模擬燃料体の部分装荷に係るコメント一覧

模擬燃料体の部分装荷に係るコメント回答

模擬燃料体の部分装荷における影響評価について  
(改正3)

国立研究開発法人日本原子力研究開発機構

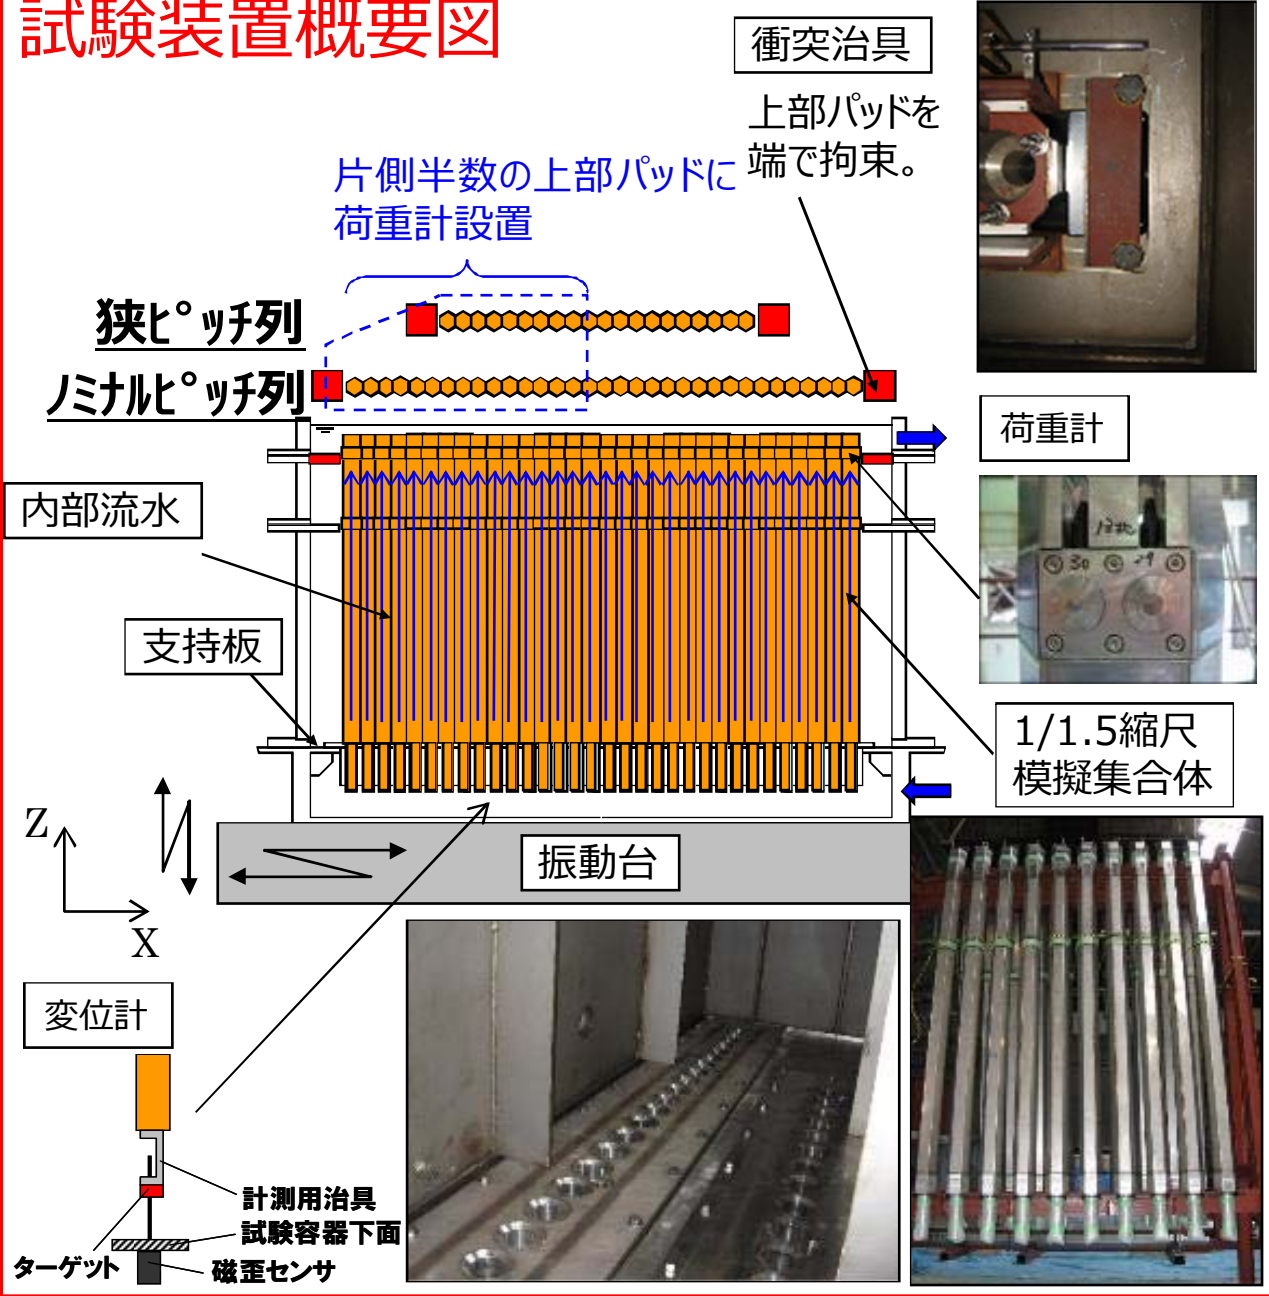
<p>コメント</p>	<p>上下変位応答の検証にあたり、実寸大試験体系と37体群体系で水中と気中の跳び上がり量の傾向が逆転していることの原因を説明すること。</p>
<p>回答</p>	<p>実寸大試験においては、水平加振により大きな衝突荷重が発生し、跳び上がり量が抑制される効果を確認するため、鉛直方向の入力レベルを同一とした試験を実施した。その結果、水平加振により跳び上がり量を抑制できること、および流水の影響で跳び上がり量が増加することを確認し、解析でもこれらを再現できること（衝突モデルの妥当性）を確認した。</p> <p>37体群体系試験においては、単体試験にて水平加振による跳び上がり量の抑制効果を確認したうえで、気中/水中/流水中において有意な試験データを取得するため、鉛直単独試験時と、鉛直 + 水平加振時の鉛直方向の加振レベルを変えて試験を行った。これを十分説明していなかったため、コメントにある疑義の発生を招いたものと推察する。</p> <p><b>【単純なモデルによる跳び上がり量に係る定性的な説明】</b>          気中と静止水中で試験体を同一速度で上方に投げ上げた場合、到達高さは水の浮力を考えると、気中よりも水中の方が高く上がる。一方、同一高さから落下した場合の支持板への衝突速度は、水中よりも気中の方が速くなる。水が下から上に流れている流水中では、試験体は下から上向きに力を受ける。このため、静止水中と流水中では、初速の投げ上げ速度が同じであれば、試験体の到達高さは流水中の方が高くなる。気中と流水中を比較すると、状況は少し複雑になり、試験体が水中を運動する際に受ける抵抗よりも、流れから受ける流体力の方が大きい場合、流水中の方が気中よりも高く上がる。試験体の跳び上がり高さは、定性的には上記のような関係にある。</p> <p>群振動解析コードとしては、水中と流水中の関係（内部流水の効果）が明確に再現できることが重要である。</p> <p><b>【37体群体系試験での跳び上がり量に関する確認事項】</b>          鉛直単独加振時よりも水平 + 鉛直同時加振時の方が鉛直方向の入力レベルが約1.4倍大きいことを考慮すると、</p> <ul style="list-style-type: none"> <li>・実寸試験で確認された水平加振の影響で跳び上がり量が抑制される効果と矛盾しない</li> <li>・気中と水中を比較すると気中の方が若干跳び上がり量が大きい</li> <li>・水中と流水中を比較すると流水中の方が跳び上がり量は大きい</li> </ul> <p>ことがわかる。実験で得られたこれらの気中/水中/流水中における跳び上がり挙動の傾向を、鉛直方向の荷重バランスを考慮することで、解析コードはよく模擬できている。</p>

試験体の跳び上がりは、跳び上がりと落下、衝突を繰り返すことによって、跳び上がり量が大きくなる現象。気中と静止水中とを比較した場合は、静止水中よりも気中の方が跳び上がり量が大きい傾向を示す。

流水中の場合、(1)式中の流体力 $F_D$ が一定以上大きくなると、気中よりも流水中の方が跳び上がり量が大きくなる。

表 もんじゅ体系及び試験体系で用いた物性値等の比較

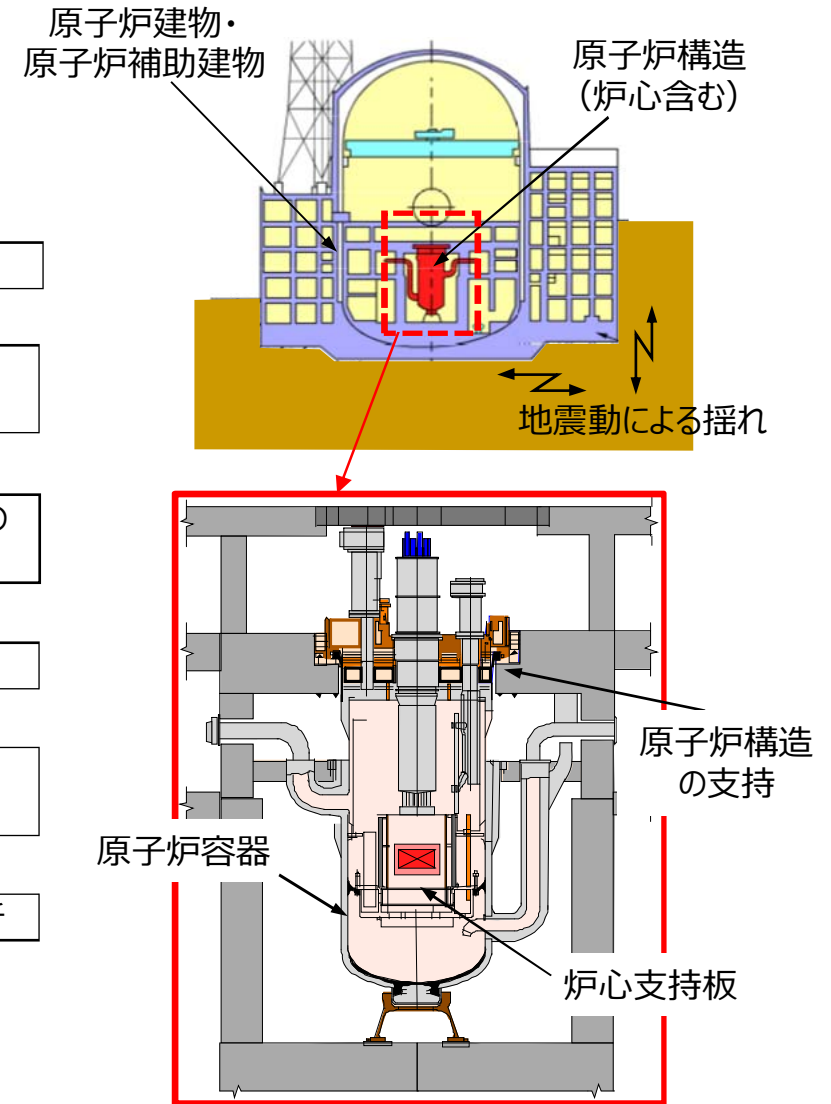
コメント	各実験装置の試験体はJSFRにおける燃料要素を模擬しているため、この手法をもんじゅ体系に適用するにあたり、炉心構成要素の種類、振動特性や物性等に関する相違をどのように考慮したのか説明すること。また、評価手法に組み込まれている物性値は試験体に基づく実測値が含まれるが、もんじゅへの適用にあたり同じ項目の測定データを取得したのか、説明すること。
回答	解析コードの開発では、試験体系に合わせ解析コードに組み込まれている数式の定数（物性値に係るパラメータ）を設定している。従って、もんじゅ体系の評価では、もんじゅの燃料体に合わせて定数を変えている。燃料体の寸法、重量等は試験体系ともんじゅ体系では異なる。当然寸法が異なれば、燃料体の剛性も異なってくる。また、もんじゅの燃料体で試験により確認されている値はその値を用いた。減衰定数は、既認可の燃料体の耐震計算の際に用いた数値を用いた。群振動解析に用いた物性値等の比較詳細を次頁に示す。

項目	対象部位	もんじゅ	群振動試験
寸法	-	もんじゅ体系の値	各試験体の値
炉心構成要素の減衰比	-	設工認時解析の値	スweep加振試験から設定
炉心構成要素の気中/液中質量	-	もんじゅ体系の値	各試験体の値
衝突ばね剛性減衰定数	上部パッド間、中間パッド間	設工認時解析の値を使用 (落錘試験等にて取得)	落下試験にて取得
衝突ばね定数減衰定数	球面座	もんじゅ燃料体を模擬した 落下試験にて取得	落下試験にて取得
摩擦係数	上部パッド間、中間パッド間	設工認時要素試験の値 (Na中摩擦試験)	一般的な金属の値
摩擦係数	エントランスノズル上部、下部	設工認時要素試験の値 (Na中摩擦試験)	落下試験や振動試験時の挙動 と荷重の関係から設定

## 1. 跳び上がり現象について

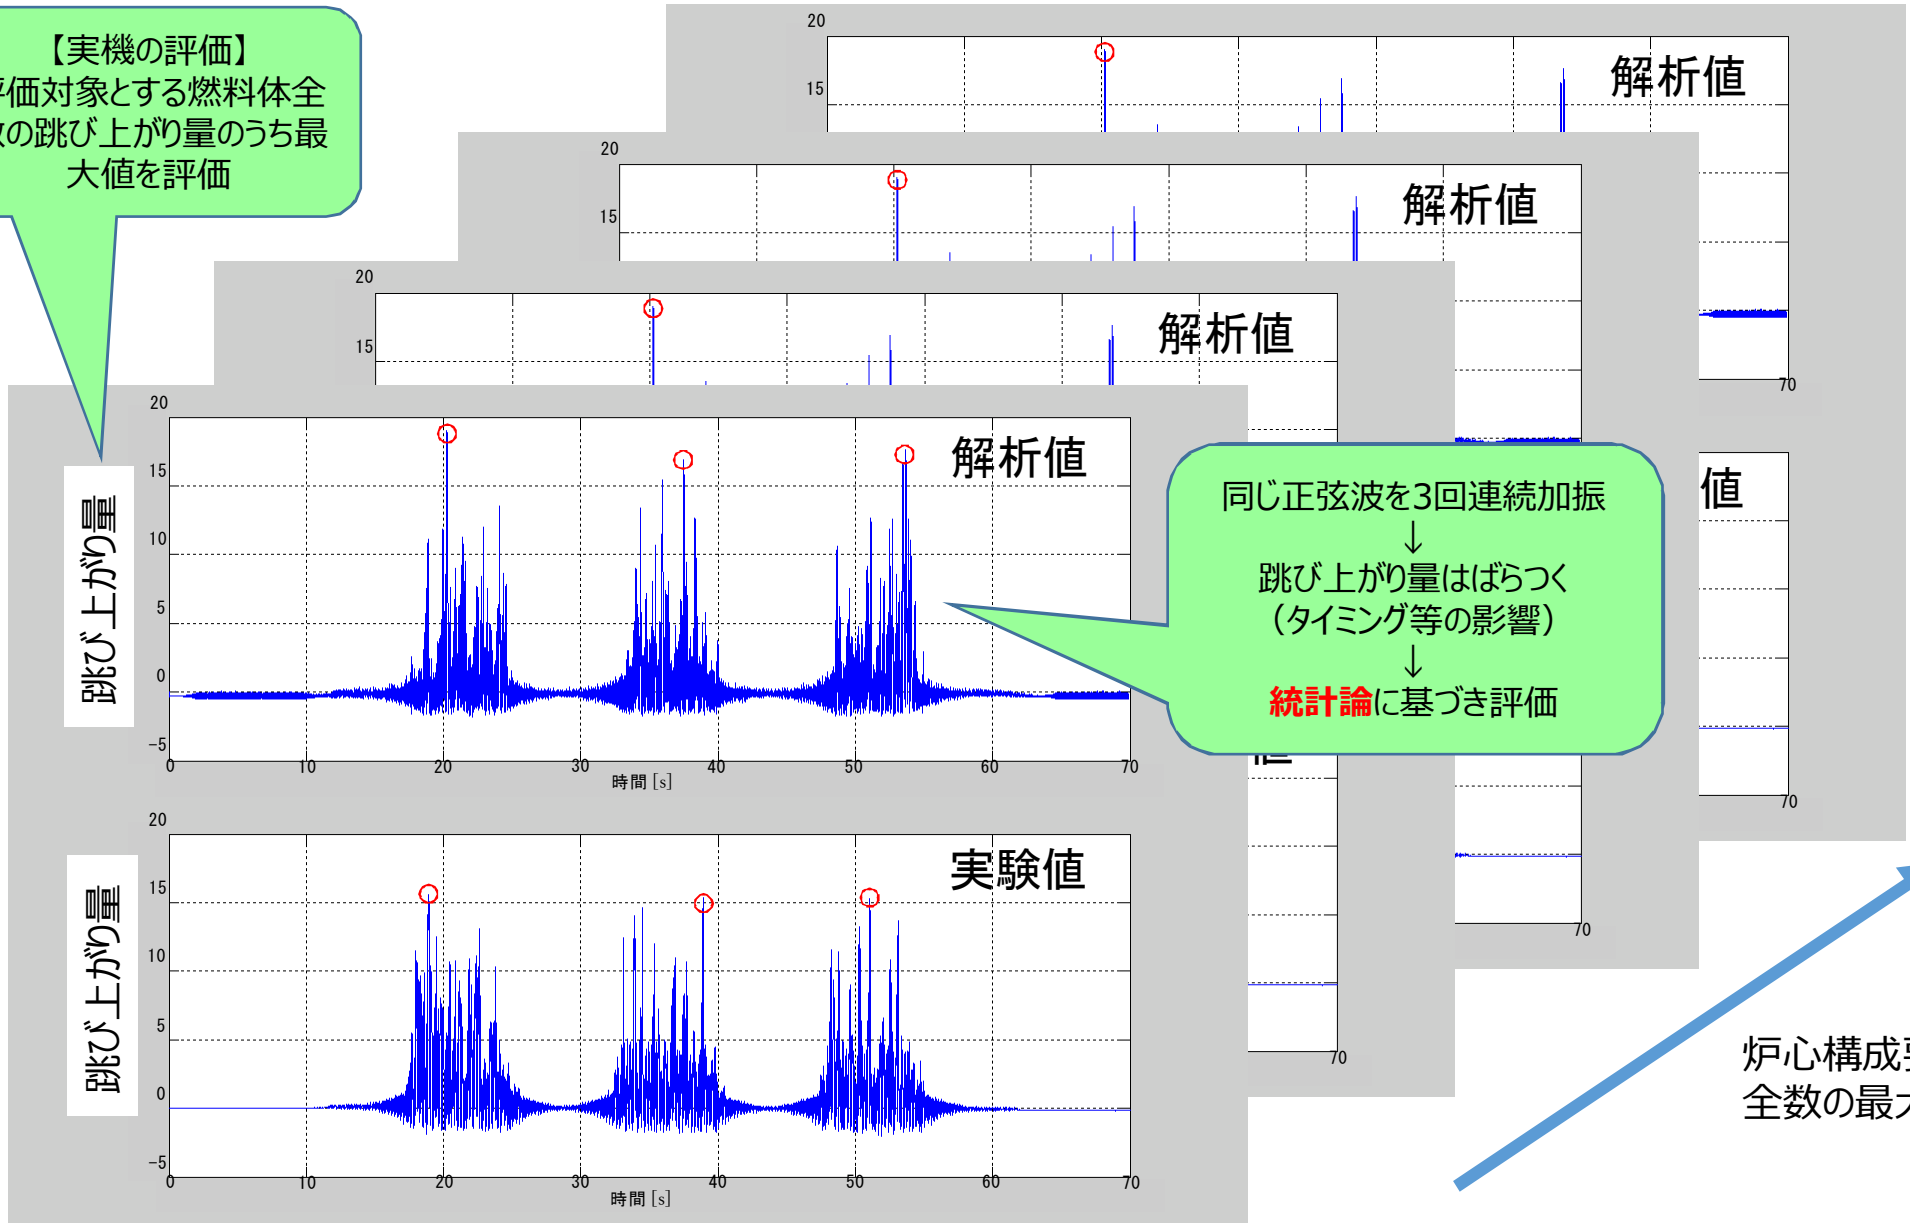
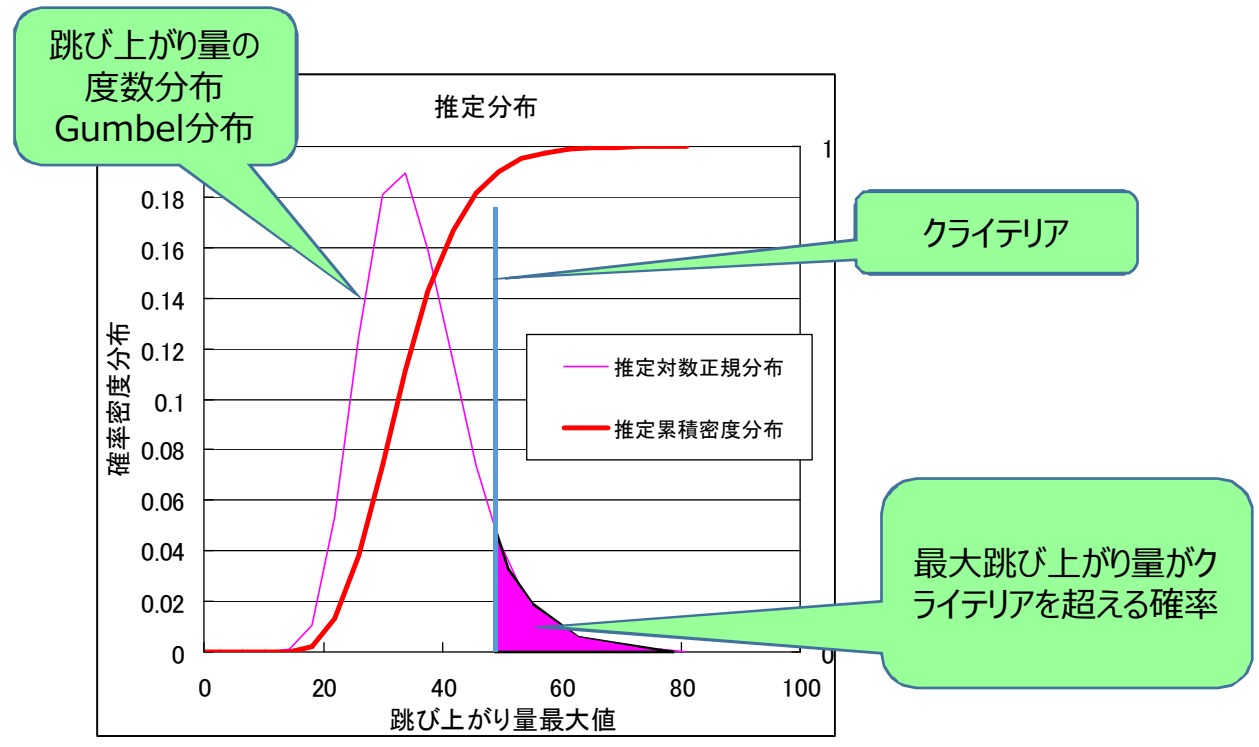
コメント	跳び上がり量を判断基準と比較する際に、考慮すべき誤差や不確かさの項目、値を説明すること。
回答	<p>燃料体の跳び上がり現象は、衝突現象という非線形現象をモデル化し評価していることから、跳び上がり量はバラツキを有する現象となる。従って、解析モデルに含まれる影響程度の小さい個々の誤差要因は、衝突現象のバラツキの中に包含されてしまう。このため、跳び上がり量の最大値を評価することに着目し、極値統計の考え方を適用して、最大値評価の妥当性を確認している。</p> <p>具体的には、試験と解析の跳び上がり量の度数分布を整理し、その分布形状が似た形をしていること、解析値と実験値で同等の値が得られることを確認している。これは、解析によって実機の燃料体の跳び上がり量の最大値を、統計論的に一定の信頼度をもって推定できることを意味する。</p> <p>また、多数体の体系では、解析による跳び上がり量評価は、試験に比べより保守側の評価を与えることを確認している（解析モデルが燃料体の鉛直Z軸廻りの回転を考慮していないことが原因と推定）。このため、もんじゅ実機体系の跳び上がり量評価は、解析値の最大値を評価値とすることで、一定の信頼度をもった評価となっている。</p>

- 燃料体の跳び上がりは炉心支持板の加速度及び上向き速度に依存する。炉心支持板の上向き速度が1 G（流体の浮力は考えない）を超えると、燃料体は浮き上がる。
- その時の燃料体の跳び上がり速度は炉心支持板の上向き速度 $V_1$ に同じ。
- 初速 $v_1 = V_1$ で上向きに飛び跳ねた燃料体がどこまで上がるかということであるが、最初の跳び上がり高さ $h_1$ は、流体の浮力と抵抗を無視すれば、重力加速度を $g$ として、 $h_1 = v_1^2/2g = V_1^2/2g$ となり、燃料体の跳び上がり速度は炉心支持板の上向き速度に依存する。
- 次に、燃料体が落ちてきて炉心支持板と速度 $V_1$ で衝突する。この時の炉心支持板の速度を $V_2$ とすれば燃料体は速度 $v_2 \doteq V_1 + V_2$ で飛び跳ねる。
- ここで炉心支持板の振動方向が上向きならば $V_2$ はプラス、下向きならば $V_2$ はマイナスとなる。
- $V_2$ がプラスの場合、2回目の最初の跳び上がり高さ $h_2 \doteq (V_1 + V_2)^2/2g$ は初回の跳び上がり高さ $h_1$ よりも高くなる。
- $V_2$ がマイナスの場合、2回目の最初の跳び上がり高さ $h_2 \doteq (V_1 - V_2)^2/2g$ は初回の跳び上がり高さ $h_1$ よりも低くなり、 $V_2$ が $V_1$ よりも大きい場合は跳び上がらない。

**燃料体の跳び上がり量は、炉心支持板の速度に依存し、かつ燃料体が炉心支持板に衝突する状況（炉心支持板自体も地震力を受け振動する）に影響される。この結果、跳び上がり量は現象論的に比較的大きなバラツキを持つ値となる。**

## 2. 炉心支持構造の概要

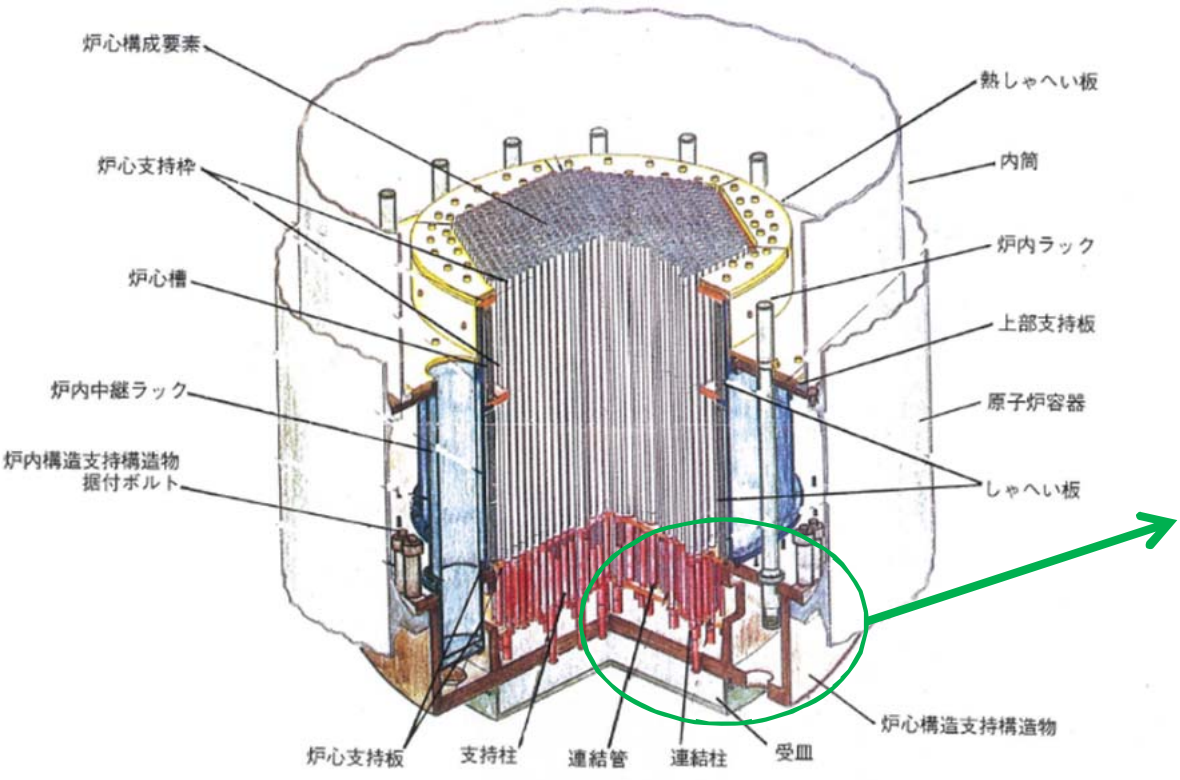
コメント	炉心支持板から燃料体/模擬体への上下方向の地震動は全て同位相で入力しているが、これは実機とは異なる状態である。この影響について保守側となっているかどうかを説明すること。
回答	炉心支持板は2枚の板が700本以上の連結管で接続され、剛性が高い構造となっている。しかしながら、荷重は炉心支持板周囲で支持されていることから、鉛直方向に振動する場合、中央部の振動が大きい。燃料体の跳び上がり进行评估する場合、中央部の振動を入力した方が、燃料体の跳び上がり量は大きくなる。このため、評価結果が保守的な値を与えるよう、解析では炉心支持板の上下方向の振動は、炉心支持板中央部の応答値を一様に入力しており、燃料体装荷位置の差は考慮していない。

#### 1. 燃料体1体引抜き時の流量変化

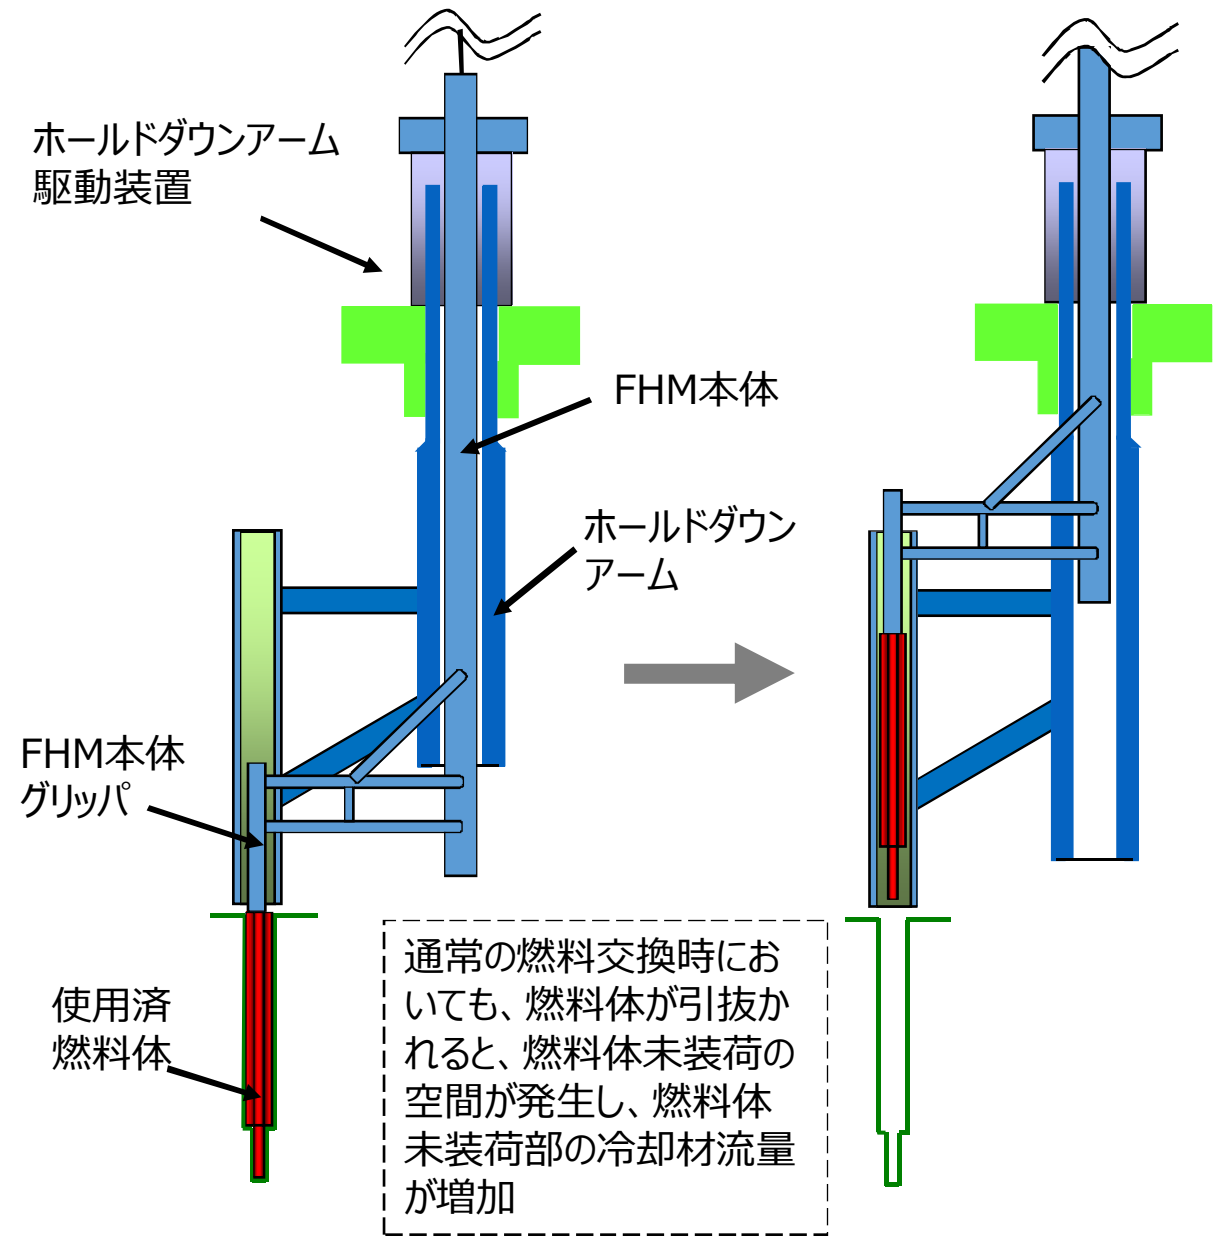
コメント	千鳥では、炉心の流量配分が変わってくる。集合体/模擬体への上向き流体力が変わる。この影響について説明すること。
回答	<p>燃料取出時は1次系循環ポンプはポニーモータ運転であり、循環流量は定格運転と比較して1/10程度と小さい。また、流体力は概略流速の2乗に比例することから、その影響は定格運転時に比べ1/100程度。このため、部分装荷における群振動解析では、浮力は考慮しているものの上向き流体力はゼロとして解析している。</p> <p>部分装荷で、燃料体が装荷されない空間が生じると、その部分の流動抵抗が小さくなり、未装荷部分に冷却材が多く流れ、燃料体部に流れる流量は低下する。このため燃料体に働く上向き流体力は更に小さくなる。</p> <p>燃料体が抜けた空間を流れる冷却材流量は増加するが、通常燃料交換においても、燃料引抜部の冷却材は増える。このような状況で、燃料交換が行える実績があることから、燃料体未装荷部分の流量増加は、燃料取出し機能に影響を与えない。</p> <p>なお、炉心部の圧力損失が小さくなることで、循環流量が増えるが、一方では1次主冷却系循環による主冷却系統側の圧力損失が大きくなることから、冷却材の循環流量は、一定流量以上増えることはない。</p>

- ①燃料交換時炉心領域1の平均流量  
：約1.7kg/s
- ②未装荷部に流れる冷却材流量  
：約21kg/s
- ③通常の燃料交換時においても12倍程度の  
流量変化有り。
